Verpackungsänderung OMNIMATE® 4.0 – MTS 5

2. Technische Änderung

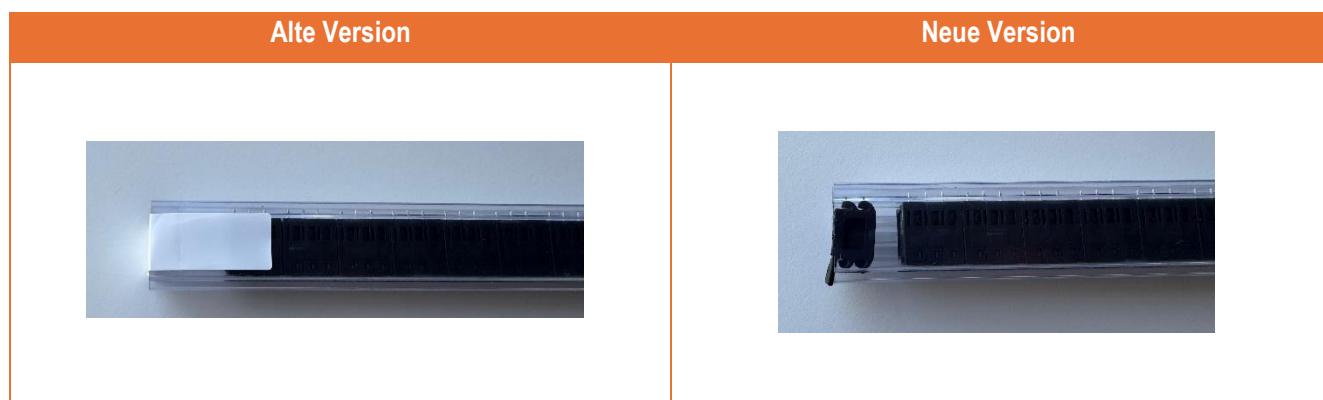
Die Umstellung betrifft ausschließlich Produkte mit THR-Fähigkeit (PCN-PL2410XX-20250401-00-A) mit einem Datum (JJMMTT) auf dem Verpackungsetikett **ab einschließlich 260130** (siehe Darstellung unten). Frühere Datumskennzeichnungen sind von der Umstellung ausgeschlossen.
